Safety Recall Notice

Figuur 1. Mogelijk foutieve QR

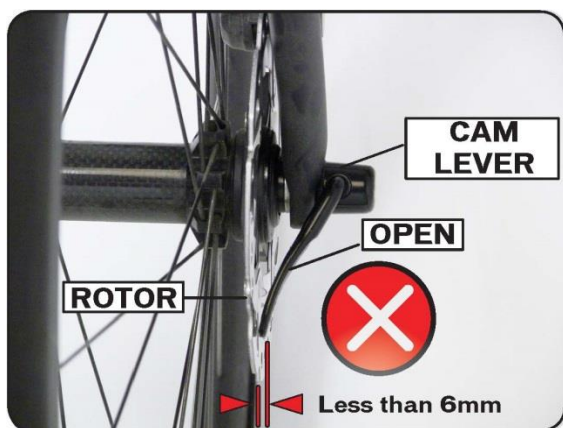
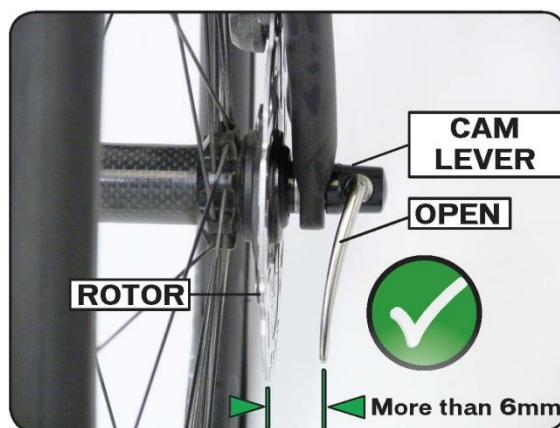
Sommige Cannondale modellen zijn uitgeleverd met disc brakes en een QR die, als niet juist gesloten of open gelaten tijdens het rijden, in de remschijf kunnen komen. Een voorbeeld van een QR met een hendel die zover kan openen dat het een potentieel gevaar oplevert wordt getoond in voorbeeld 1 hieronder. Een voorbeeld van een correcte QR is te zien in voorbeeld 2 hieronder. Mocht de fiets zijn uitgerust met een incorrecte QR en met schijfremmen kan het gebeuren dat de hendel bij loskomen of niet goed sluiten in de remschijf komt. Als dit gebeurt kan het voorwiel loskomen of de fiets abrupt tot stilstand waardoor de rijder de controle verliest en mogelijk serieus gewond raakt.

Betrokken modellen: Elke Cannondale fiets uitgerust met schijfremmen en een QR waarbij de hendel in volledig geopende stand de schijf kan raken is onderdeel van deze terugroep actie. Modellen met een minimale afstand van 6mm tussen de remschijf en hendel van de volledig geopende QR vallen buiten deze terugroep actie. U kunt een video demonstratie van de QR controle vinden door te klikken op de volgende link:

WAT DOET CANNONDALE VOOR BEZITTERS VAN EEN BETROKKEN FIETS: Als u een fiets heeft die onderdeel is van de terugroep actie zal Cannondale u via uw Cannondale dealer voorzien van een gratis QR, incl. installatie.
